„Wykonanie projektów budowlano - wykonawczych platform przystankowych na terenie miasta Poznania”

ZTM.IE.5325.22.2019

Dotyczy: projektów stałej organizacji ruchu w ciągu ul. Dolna Wilda w Poznaniu (nowa lokalizacja przystanku „Krzyżowniki”)

**Projekt stałej organizacji ruchu
 w ciągu ulicy Dolna Wilda w Poznaniu
 (zmiana lokalizacji przystanku „Krzyżowa”)**

Data	11.2018
Skala	1:500
Nr rys.	2
Projekt stacji zmiany organizacji ruchu na ulicy Dolna Wilda w Poznaniu (lokalizacja przystanku autobusowego)	
Projektant	mgr inż. Anasztazja Kasula

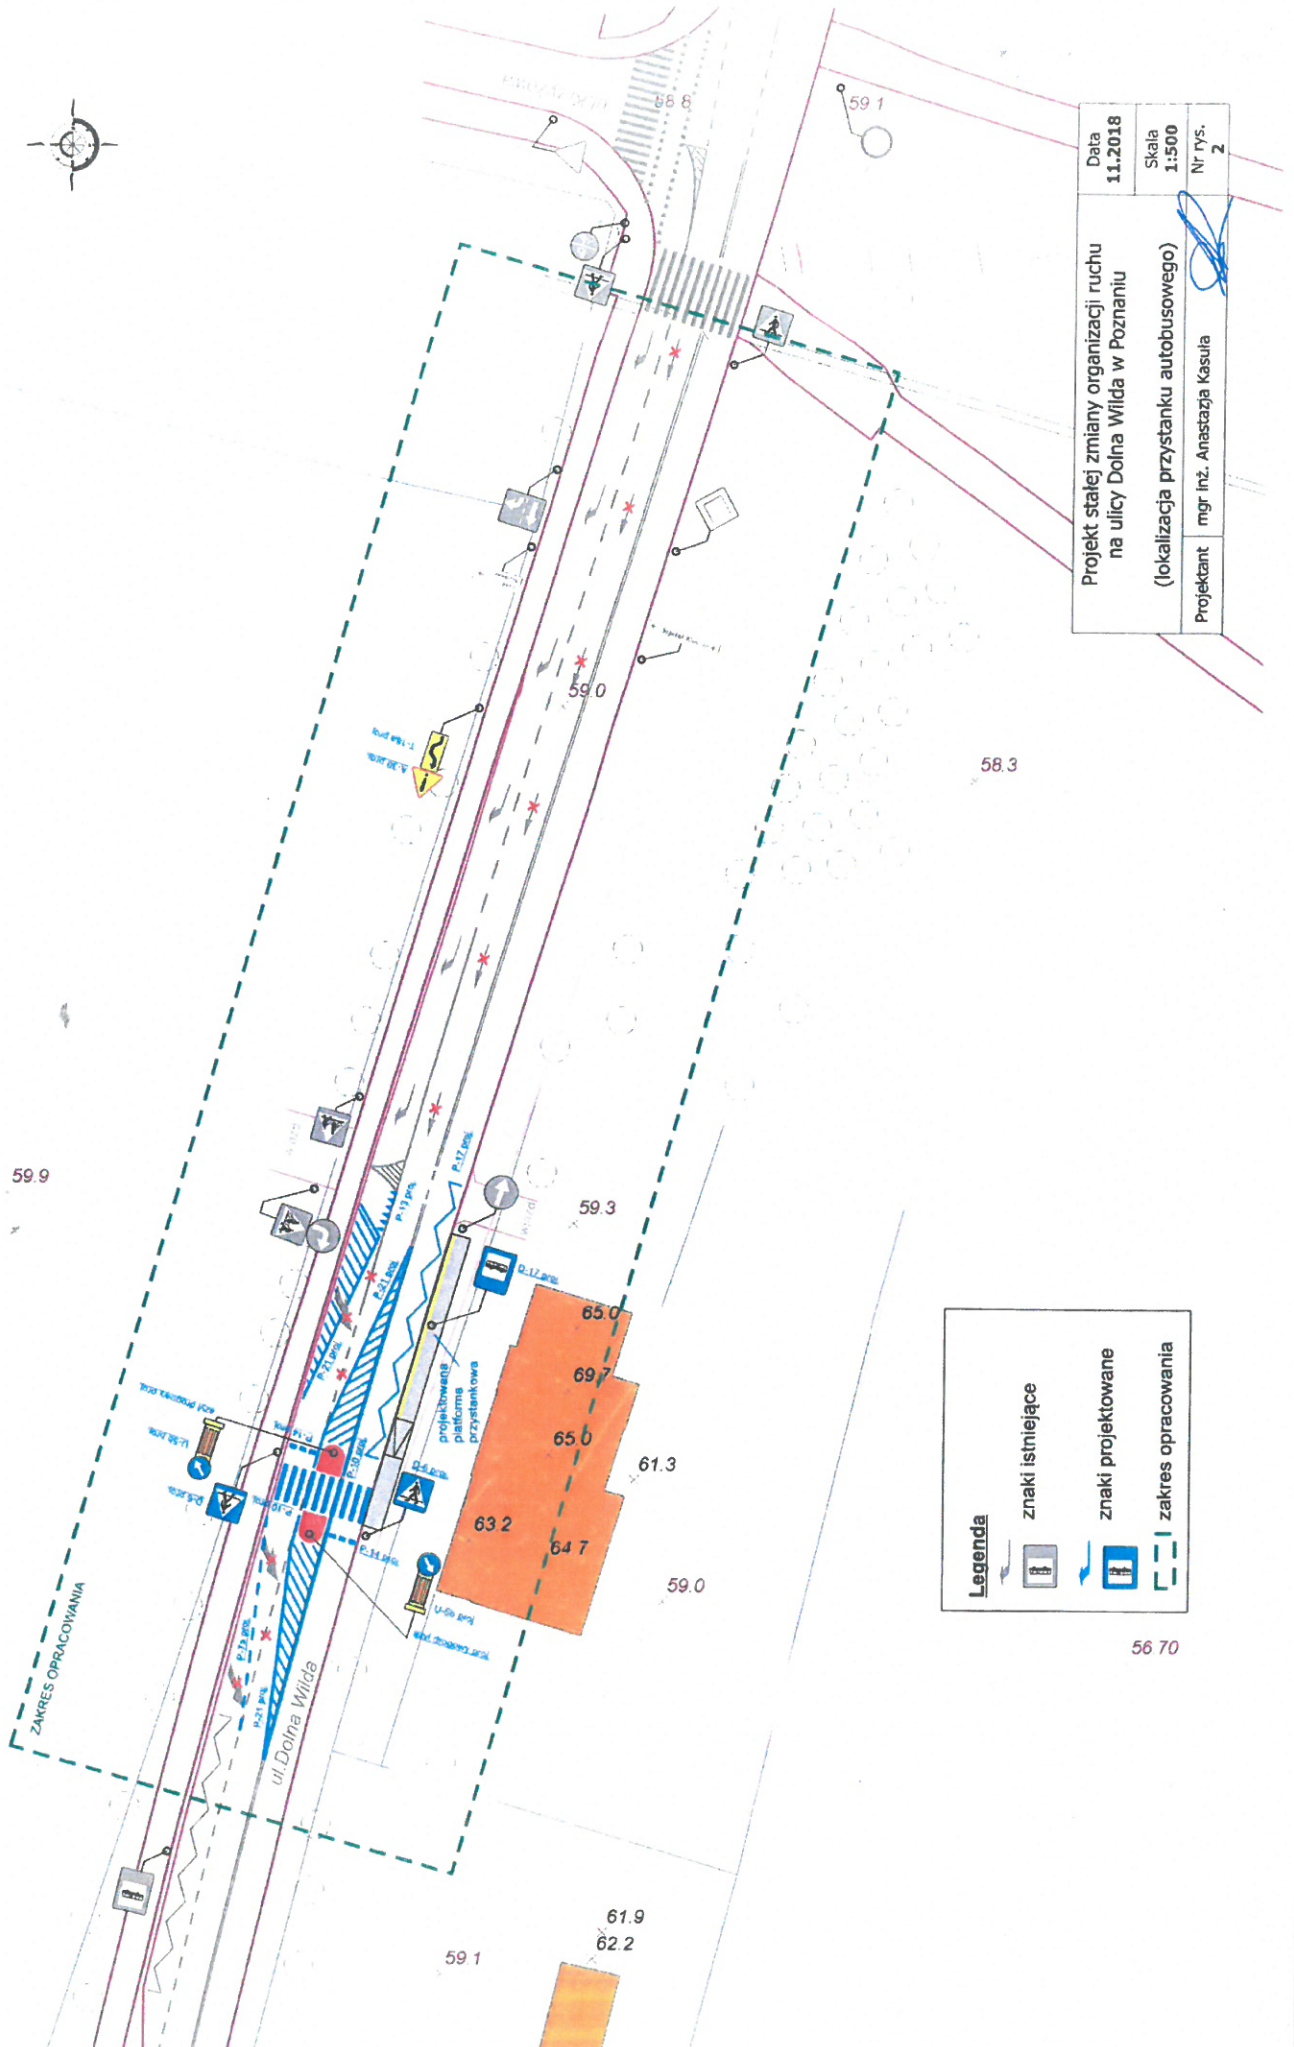
1. Zachować 10 m od proj. przejścia dla pieszych do proj. linii P-17.
2. Uwzględnić obniżenie krawężników na wysokości proj. przejścia.
3. Usunąć istn. znak F-10.
4. Nie należy wyznaczać linii P-13 tylko P-1e.
5. Należy opisać skosy załamania obszarów wyłączonych z ruchu.
